SEPE de Villiers-aux-Chênes

Réponse à l'avis de la MRAE

Commune de Doulevant-le-Château (52)

Nom du pétitionnaire	Société d'Exploitation du Parc Eolien de Villiers-aux-Chênes Société du groupe SSE Renewables
Commune / Département	Doulevant-le-Château / Haute-Marne (52)
Date	Décembre 2023

Figure 1: localisation des postes sources envisagés

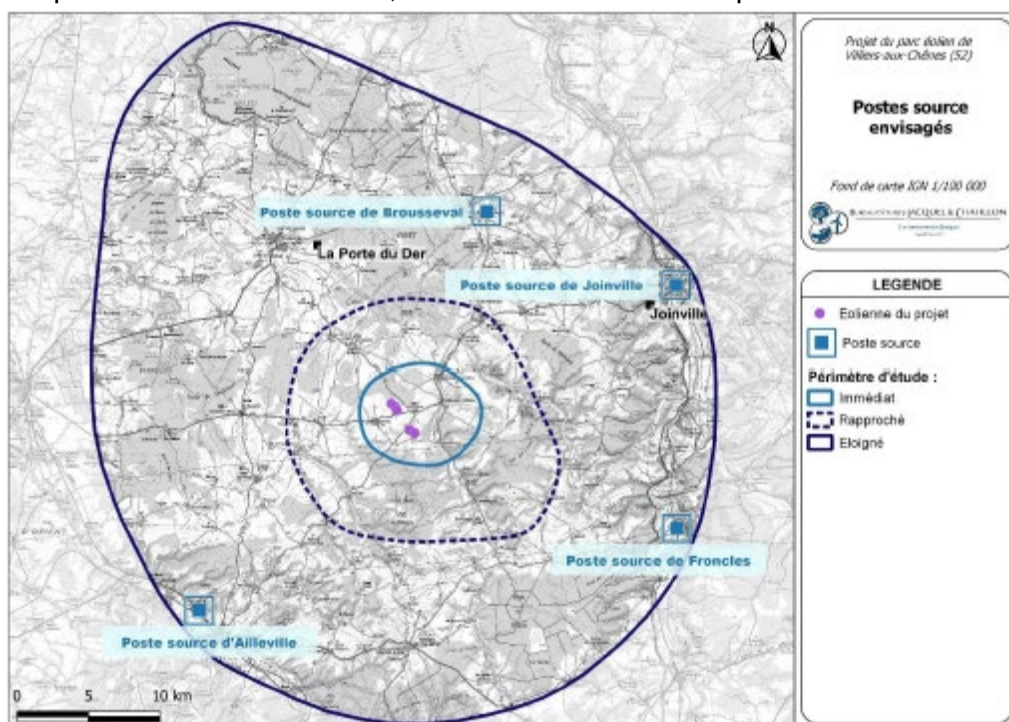
Postes sources : l'Ae rappelle au pétitionnaire que le périmètre d'étude s'entend pour l'ensemble des opérations d'un projet⁸ et par conséquent, que l'étude d'impact de son projet doit apprécier également les impacts du raccordement à un poste source.

mais ne précise pas les réserves de capacité accordées à chacun de ces postes sources, par le Schéma régional de raccordement au réseau des énergies renouvelables (S3REnR) de la région Grand Est.

L'Ae recommande au pétitionnaire de vérifier la compatibilité des raccordements envisagés avec le S3REnR de la région Grand Est et d'intégrer dans l'étude d'impact le tracé du raccordement définitif.

Dans le cadre de ce projet, il sera possible de se raccorder aux postes source suivants :

- ✓ Le poste source de Brousseval, à 15 km au Nord du parc projeté,
- ✓ Le poste source de Froncles, à 19 km au Sud-est du projet,
- ✓ Le poste source d'Ailleville, à 19 km au Sud-ouest du projet,
- ✓ Le poste source de Joinville, à 20 km au Nord-est du parc.

Le S3RenR a été approuvé par arrêté préfectoral du 5 décembre 2022. Les capacités d'accueil réservées au titre du S3REnR qui restent à affecter sont les suivantes :

Le choix ne pourra cependant être confirmé qu'au moment de l'obtention de l'Autorisation Environnementale, suite à la réalisation d'une demande de Proposition Technique et Financière auprès du gestionnaire du réseau.

Figure 2: Situation du Nid de Milan Royal (T. Facq, CPIE, 2019)

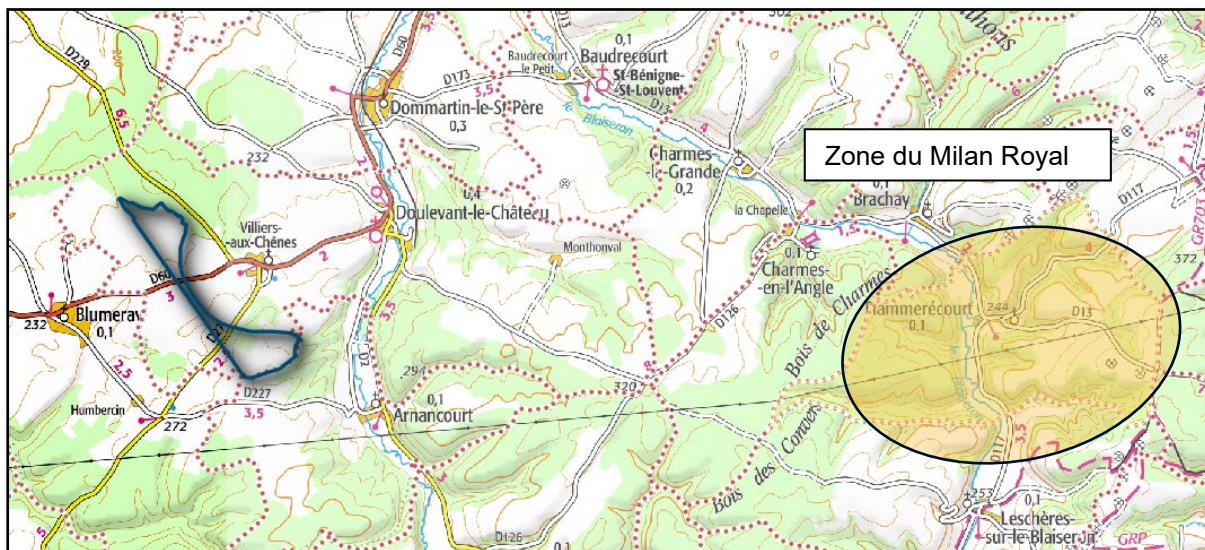
Concernant le Milan royal, l'Ae regrette l'absence d'une étude approfondie sur cette espèce (inventaire détaillé, cartographie des habitats, recherche de nids, incidences du projet sur ces espèces et mesures ERC prévues).

L'Ae recommande au pétitionnaire de réaliser des études spécifiques pour le Milan royal.

Le risque de perte d'habitat de cette espèce doit en effet être davantage étudié dans le dossier, et les mesures « Éviter, Réduire, Compenser » en sa faveur, détaillées et chiffrées.

Le Milan royal niche régulièrement sur les vallées de la Blaise et du Blaiseron jusqu'au début des années 1980 avec près d'une dizaine de couples. A partir des années 1990, les effectifs nicheurs diminuent drastiquement avec seulement 2 couples jusqu'en 2001 puis un seul couple de 2002 à 2005. Après une interruption de deux ans une reproduction est avérée de 2008 à 2018 sur la commune de Charmes-en-l'Angle J.L. Bourrioux, com. pers.). En 2019, ce secteur est abandonné mais un couple est localisé sur la commune de Flammerécourt à 3,3 km en amont de la vallée du Blaiseron, un jeune sera mené à l'envol. (T. Facq, CPIE, 2019).

En 2020 et 2021, des tentatives de nidification ont lieu sur ce nouveau secteur mais sans succès (J.L. Bourrioux, com. pers.).

La zone de projet est située à une distance supérieure à 8 kilomètres de la commune de Flammerécourt.

Localisation des espèces d'oiseaux en reproduction (en vol)

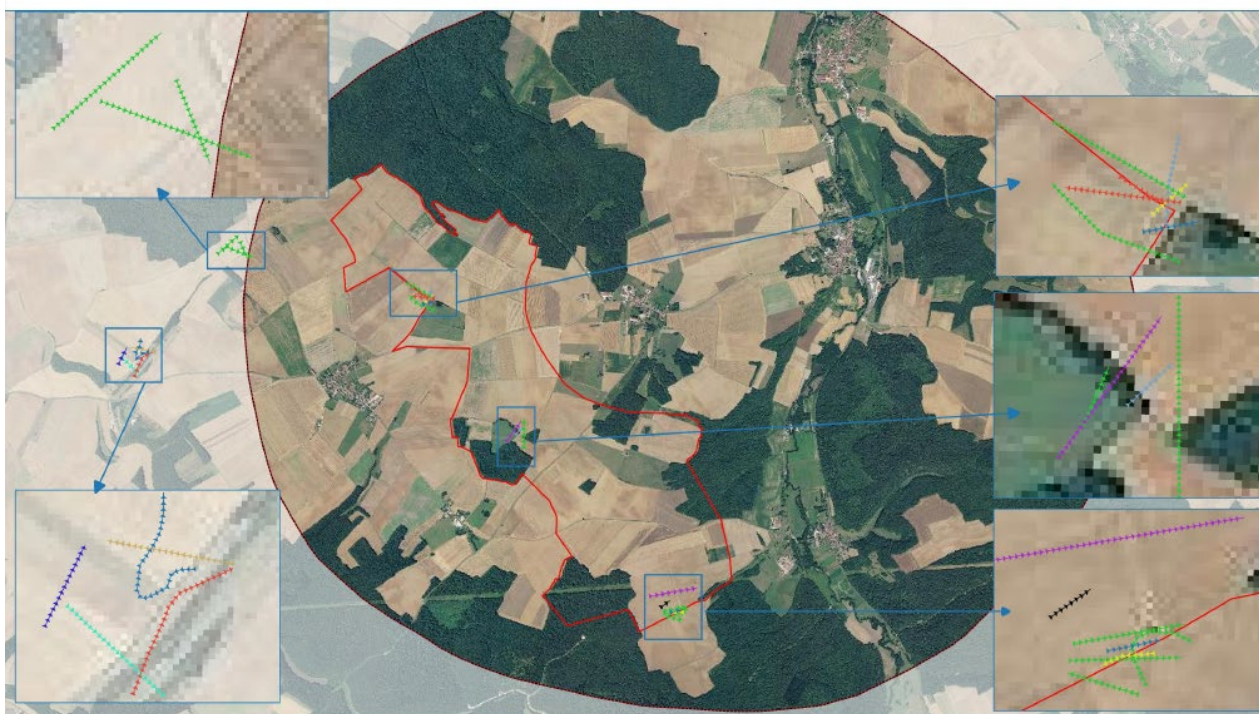
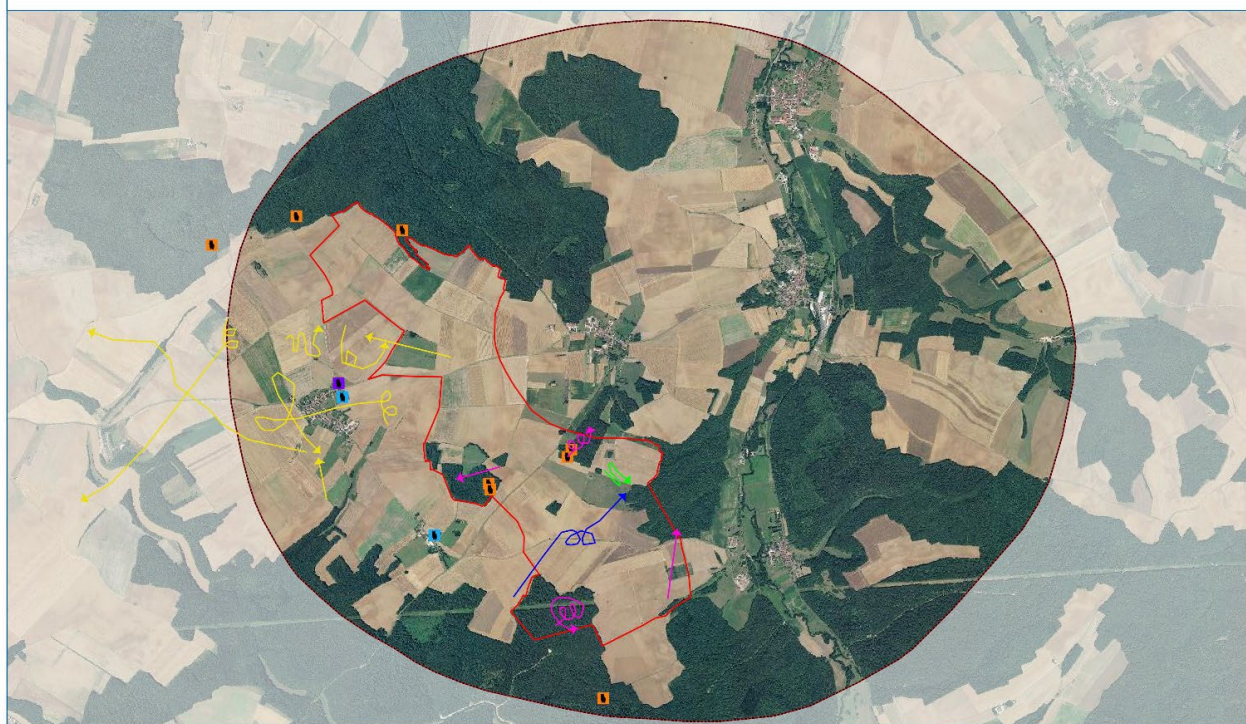
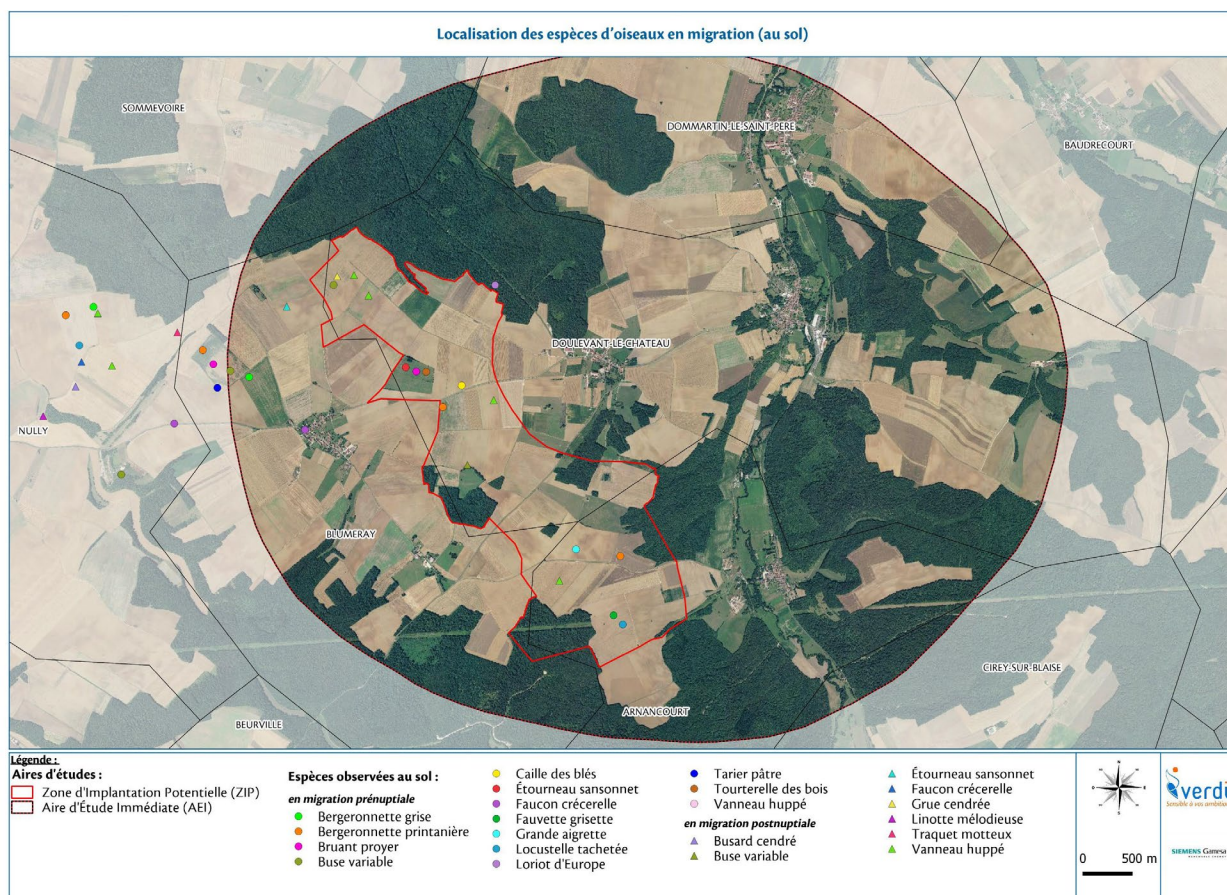
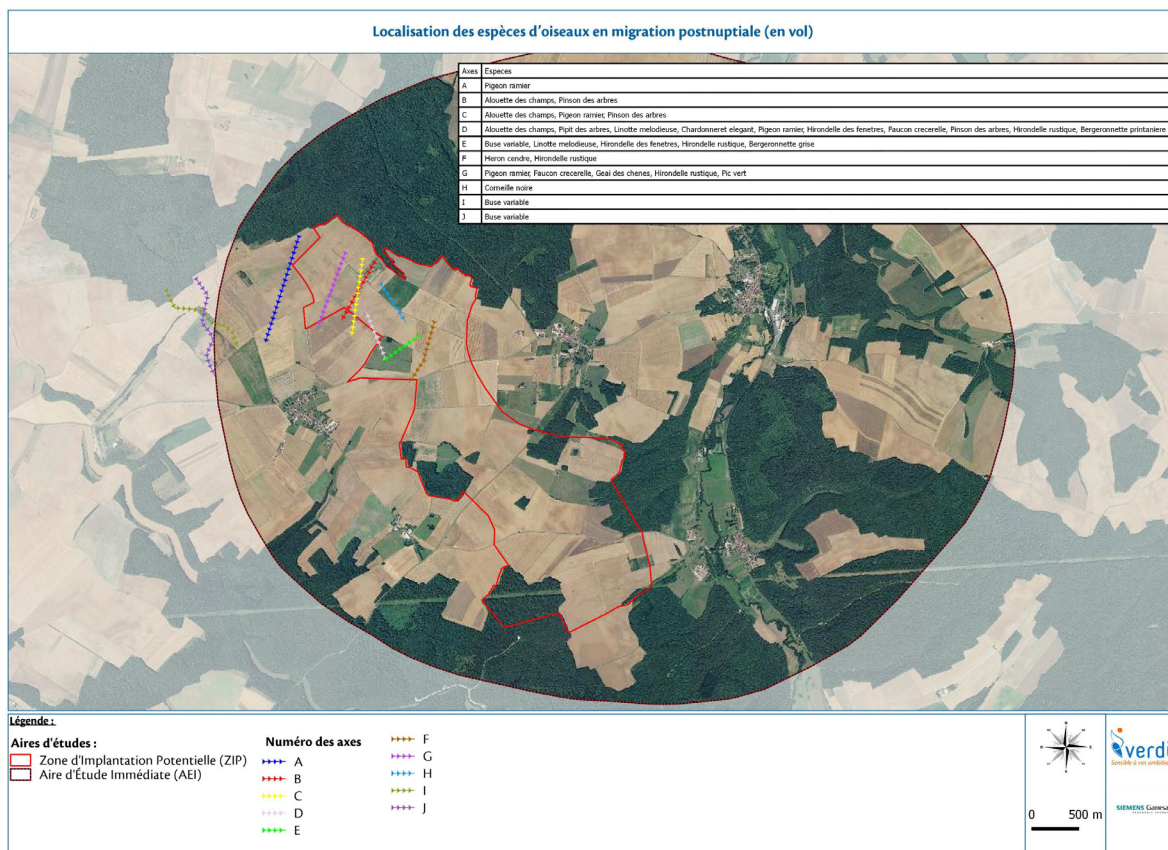
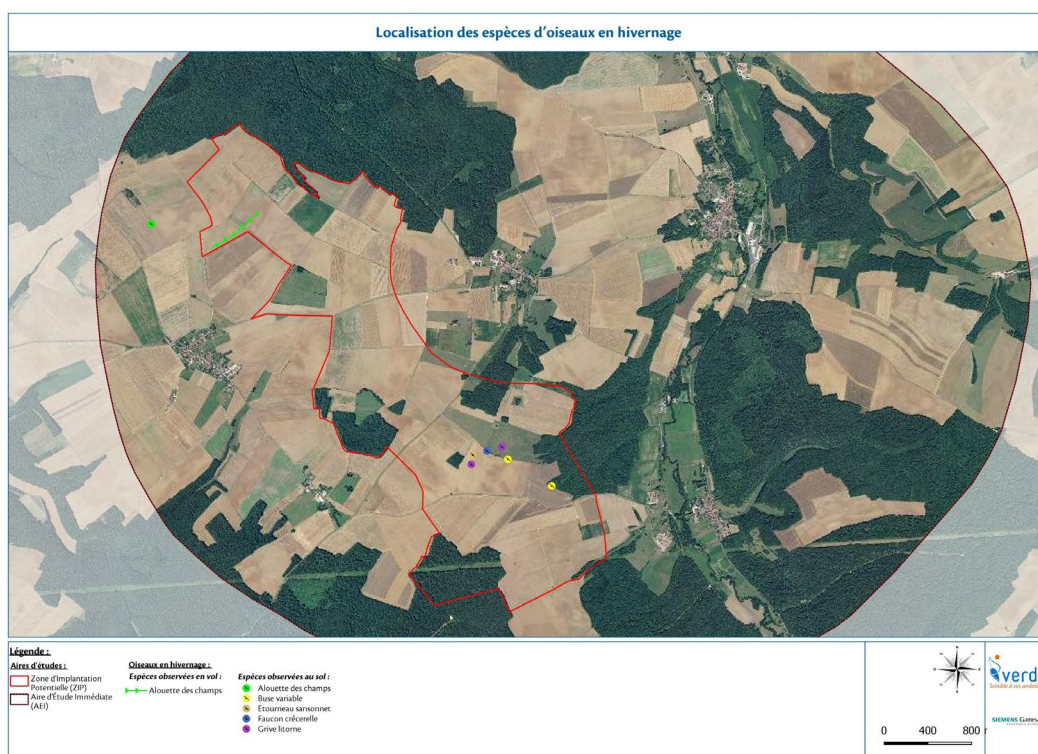
L'Ae considère que le manque de retour d'expérience quant à l'efficacité de ces systèmes ne permet pas de les considérer comme une mesure d'accompagnement efficace à l'heure actuelle. La mise en place d'un tel système doit, *a minima*, être accompagnée d'un engagement sur les performances visées et d'un dispositif permettant de vérifier l'atteinte de ces performances, d'autant plus que la détection des faucons crécerelles et des martinets noirs à une distance suffisante semble bien au-delà des capacités techniques des technologies actuellement disponibles. Ce système doit être complété par d'autres mesures de réduction tant que son efficacité n'a pas été démontrée. En l'état, le dispositif de suivi proposé, basé sur 8 journées d'observations réparties sur un cycle biologique, apparaît bien insuffisant pour valider l'efficacité de ce système sur le long terme. En outre, un tel dispositif d'effarouchement est à proscrire dans le contexte du projet, car il risque de déranger les autres espèces nichant dans le milieu forestier aux abords des éoliennes.

Aussi l'Ae recommande au pétitionnaire de proposer une mesure alternative au système de détection/effarouchement.

Le volet faune-flore milieux naturels a été réalisé en 2019 – 2020. Les différentes observations font état d'une activité plus intense à l'ouest de la commune de Blumeray, soit en-dehors de la ZIP.

Le martinet noir et le faucon crécerelle n'ont pas été observés au sol. Le martinet noir a été observé en vol sur la commune de Nully, commune non limitrophe à la commune d'implantation et se localisant à plus de 5 kilomètres de la ZIP. Le faucon crécerelle a été observé directement dans la ZIP. (cf. cartes ci-dessous issue du volet faune-flore et milieux naturels).

Le martinet noir n'a pas été observé au sol, le faucon crécerelle a lui été observé lors de la migration prénuptiale et postnuptiale, entre les villages de Blumeray et de Nully, à 2 km à l'ouest de la ZIP. Enfin, sur les deux espèces ayant un impact modéré, seul le faucon crécerelle a été observé en migration postnuptiale au nord-est de la ZIP. (cf. cartes ci-dessous issue du volet faune-flore et milieux naturels)

Le faucon crécerelle a été observé sur le centre-sud de la ZIP. (cf. cartes ci-dessous issue du volet faune-flore et milieux naturels)

- ✓ Le martinet noir n'utilise pas directement la ZIP, il est présent dans l'Aire d'étude rapprochée. Il a été observé à proximité du village de Nully à plus de 5 kilomètres de la ZIP en période de reproduction.
- ✓ Le faucon crécerelle utilise directement la ZIP lors de la période de reproduction de migration postnuptiale et d'hivernage.

Ainsi, l'impact pour le martinet noir est évalué comme modéré, une mesure plus adaptée à cette espèce serait l'installation de nichoirs dans la commune de Nully ou sur une commune limitrophe (Blumeray, Beurville, Thil ou Trémilly...). Un développement de partenariat avec une association locale ou avec le CPIE du Sud Champagne est nécessaire pour réaliser ce type de mesure.

Quant au Faucon crécerelle, un système anticollision, basé sur du « stop and go » à la place d'un système d'effarouchement, accompagné d'un suivi de la mesure, conformément au protocole défini par France Energie Eolienne sur la mise en œuvre de ce type de système et son suivi (cf. p.204 volet faune-flore et milieux naturels) est proposé comme mesure de réduction.
